**Avis de la Mission Régionale d'Autorité environnementale
de Nouvelle-Aquitaine sur le projet de centrale photovoltaïque au sol
au lieu-dit « Les Petits Roussils »
à Vouneuil-sous-Biard (86)**

n°MRAe 2023APNA81

dossier P-2023-14030

Localisation du projet : Commune de Vouneuil-sous-Biard (86)
Maître(s) d'ouvrage(s) : Société EOLISE
Avis émis à la demande de l'Autorité décisionnaire : Préfet de la Vienne
En date du : 6 avril 2023
Dans le cadre des procédures d'autorisation : Permis de construire
l'agence régionale de santé et le préfet de département au titre de ses attributions dans le domaine de l'environnement ayant été consultés.

Figure n° 4 – Présentation du projet et de ses aménagements – (source étude d'impact page 64).

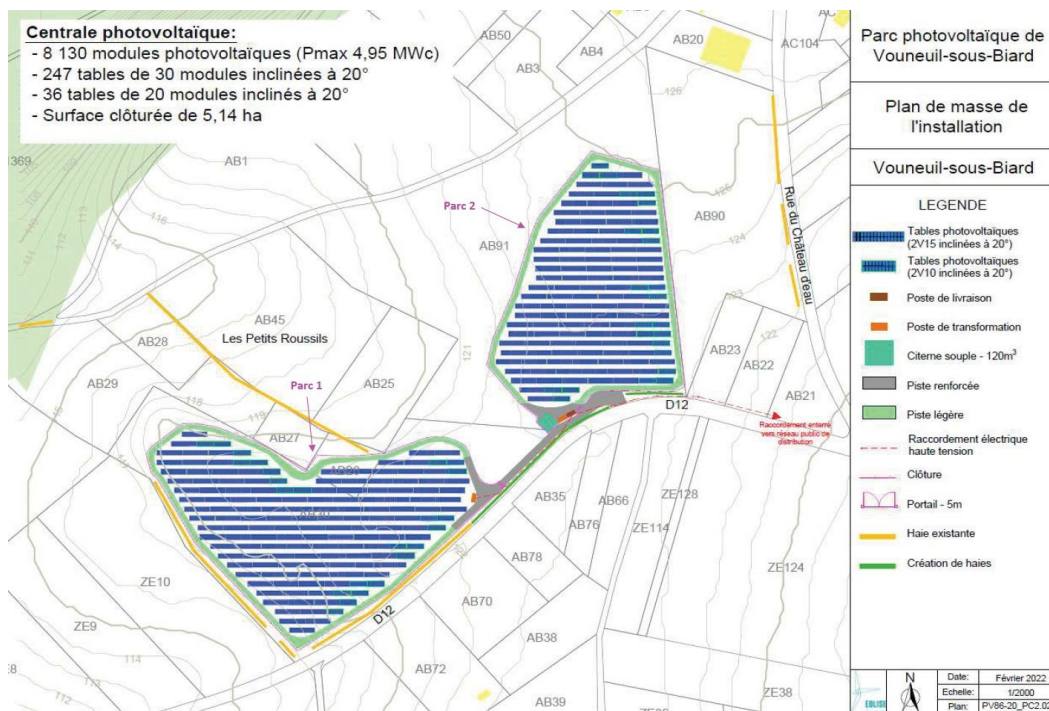
La puissance totale prévue du parc sera d'environ 4,95 Mwc pour une production annuelle évaluée à environ 6 420 MWh, correspondant, selon le dossier, à la consommation énergétique annuelle moyenne de 3 161 habitants³ (page 262). **La MRAe recommande que les données utilisées pour cette estimation soient précisées.**

- une piste de circulation renforcée empierrée de 5 m de large, d'une superficie de 1 813 m², desservant les deux îlots depuis l'accès existant au site sur la RD 12, et équipée d'aires de retournement ; une plateforme de chantier ou « base-vie » et un espace de stockage du matériel et des déchets de chantier, dont les superficies et emplacements sur le site ne sont pas précisés.

La MRAe souligne que le raccordement du parc photovoltaïque au réseau public de transport d'électricité fait partie intégrante du dossier et qu'à ce titre, les impacts potentiels du tracé de raccordement et la démarche d'évitement/réduction l'accompagnant devraient également être présentés dans le dossier. **La MRAe recommande de préciser le dossier sur ce point.**
